Zeitschrift: **Schweizerische Bauzeitung**

Band (Jahr): **80 (1962)**

Wettbewerb für ein Theater- und Kongressgebäude in Neuchâtel

Hauptgeschoss, darüber Längsschnitt, darunter Erdgeschoss. Masstab 1:900

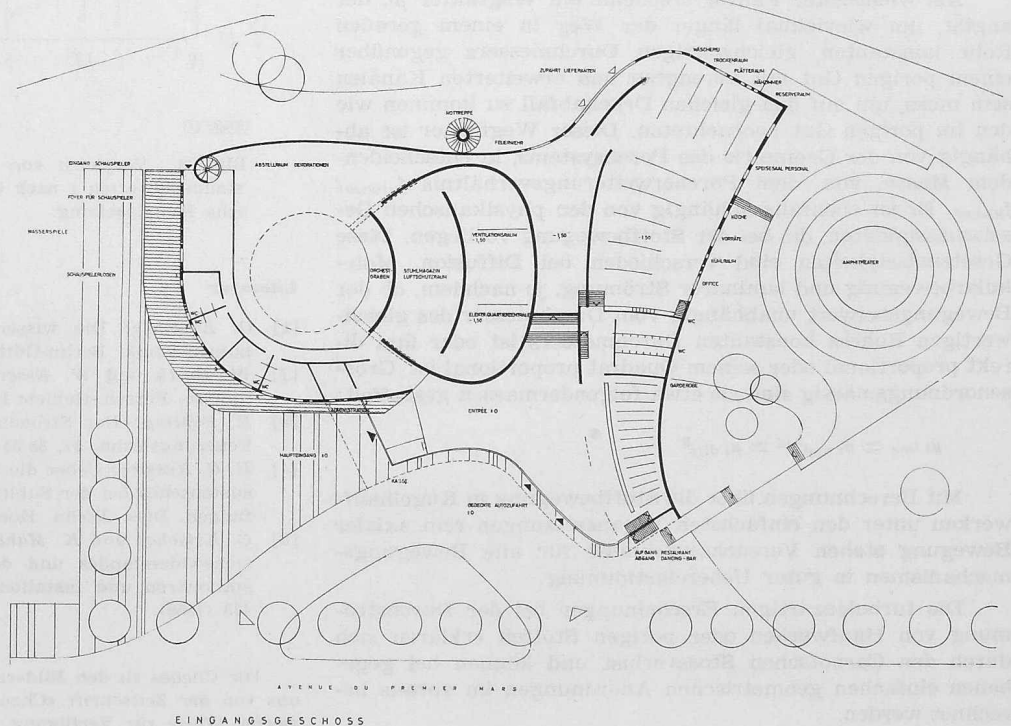
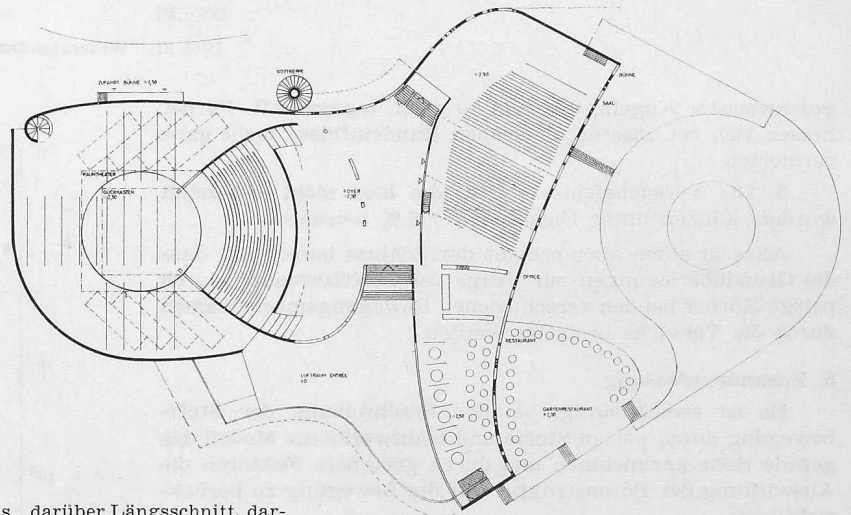
Projet No. 21. Cube rectifié 36 000 m³. La disposition générale est particulièrement organique et d'une souplesse qui permet de développer les locaux annexes sans difficulté et sans toucher au système prévu pour les grandes salles. L'entrée se fait pour les piétons par la promenade et pour les voitures par l'avenue du Premier Mars. Entrées de service côté Fbg du Lac. Le public est accueilli dans un grand hall avec vestiaires bien développés mais l'emplacement des caisses n'est pas très bien choisi, un peu étroit et barrant l'entrée des piétons. L'évacuation du public en cas de danger n'est pas résolue. En revanche, la grande salle du théâtre est d'un aspect

assez plaisant, mais la distance entre le rideau de scène et le fond de la salle est exagérée. Il manque les cabines de projections et de traductions simultanées. L'éclairage de scène n'est pas résolu par en haut. La scène est prévue pour des transformations qui permettent 4 possibilités selon les besoins du régisseur, ainsi que le proposent les indications portées sur le plan. La scène, assez haute, avec arrières-scène, 2 scènes latérales et tous les locaux annexes, est reliée au Fbg du Lac par une rampe éloignée de la rue. Le volume de scène mis à disposition est intéressant, mais les détails techniques seraient à réétudier. Ainsi, le point le plus élevé des cintres ne devrait pas se trouver au centre du plateau. Certains services de scène et les loges ne sont pas au même niveau que le plateau et n'y sont reliés que par un escalier en colimaçon.

La salle des manifestations accessible par le foyer du théâtre, de l'avenue du Premier Mars, utilise le même hall d'entrée que le théâtre et le foyer au 1er étage, sans toucher le théâtre de trop près. Cette salle est combinée avec un grand office qui communique avec la cuisine et touche au restaurant. Il serait souhaitable que la cuisine soit au même niveau que le restaurant. Petite scène assez large et profonde.

Le restaurant extérieur, au niveau du foyer, s'étale à l'angle Sud-Est. Cette orientation n'est pas admissible.

Quant à l'intégration dans le site, on peut constater que les formes souples, ondulantes et pas trop hautes de se complexe s'accordent au caractère de la promenade. L'architecture, dans ses volumes assez développés et cependant variés, est intéressante. Les élévations indiquent une architecture sensible. Le cube est modeste.

Links erstes Geschoss,
unten Erdgeschoss.
Masstab 1:900

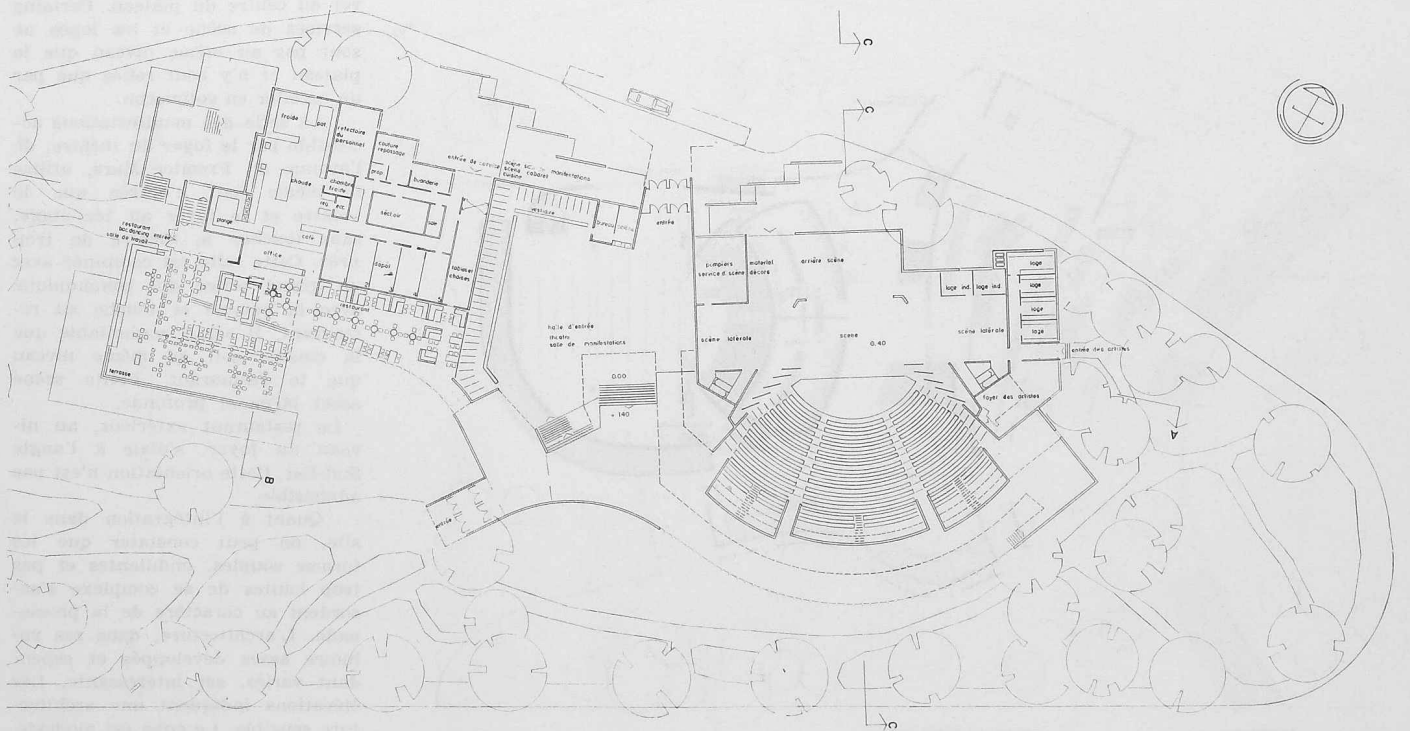
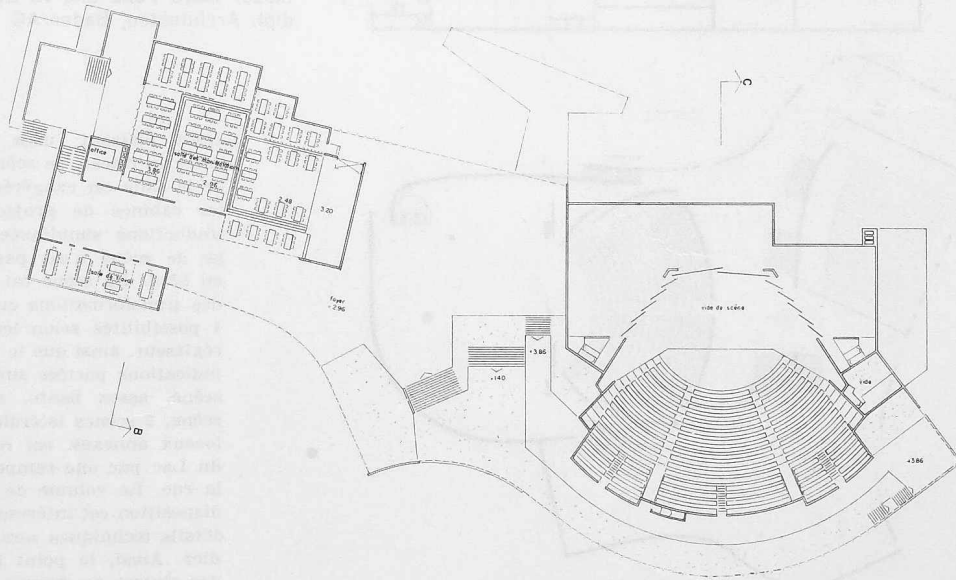
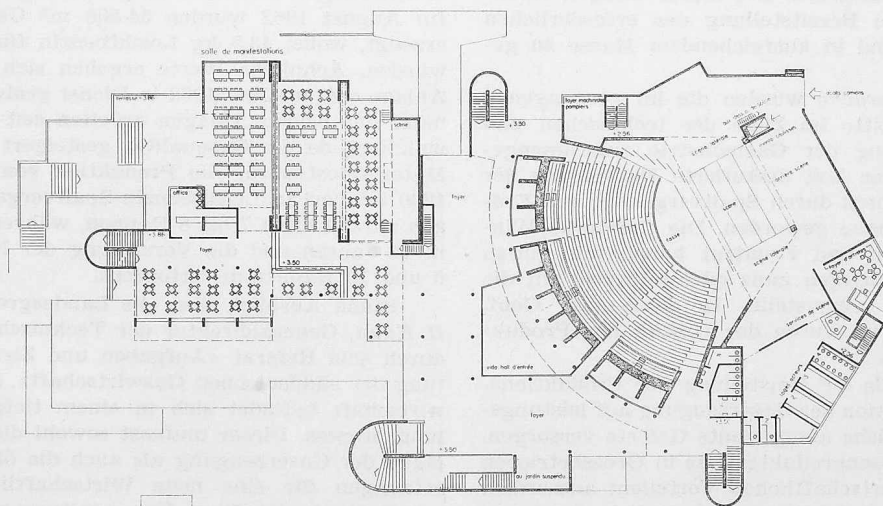
Projet No. 43. Cube rectifié 38 957 m³. Les volumes bas et composés avec souplesse sont bien implantés dans le terrain et relativement éloignés de l'avenue du Premier Mars. Les différents volumes intérieurs sont logiquement placés. Les entrées pour piétons et véhicules sont nettement différenciées.

La salle de théâtre, large de forme, est bien dimensionnée. Les places prévues en amphithéâtre sont clairement indiquées, divisées en secteurs bien conçus et pourvus des entrées nécessaires. La scène et proscenium avec la fosse d'orchestre pénètre judicieusement dans la salle. Les agrandissements latéraux sont bien conçus. Avec des moyens simples, l'auteur a réussi à trouver une mobilité d'expression assez grande entre le volume salle et le volume scène. Excellentes possibilités scéniques; l'arrière-scène est très bien étudiée. Bon projet au point de vue théâtre. Le hall et

foyer, largement conçus, forment à des niveaux différents la liaison entre le théâtre et la salle de manifestations. Celle-ci est prévue sur un plan souple et peut être partagée d'une façon naturelle en plusieurs parties. Le restaurant est en bonne liaison avec le hall et le jardin; il communique avec la salle des manifestations par un escalier particulier.

En général, le projet est étudié avec soin. Certaines formes sont cependant encore trop peu définies; les plans ne donnent d'ailleurs pas de détails, en particulier dans le foyer, sur les solutions prévues pour résoudre le problème constructif. La surface au sol de ce projet est exagérée. Le projet est intéressant au point de vue de l'exploitation. Il est regrettable que la clarté du plan s'exprime en façades par un mouvement incohérent des volumes.
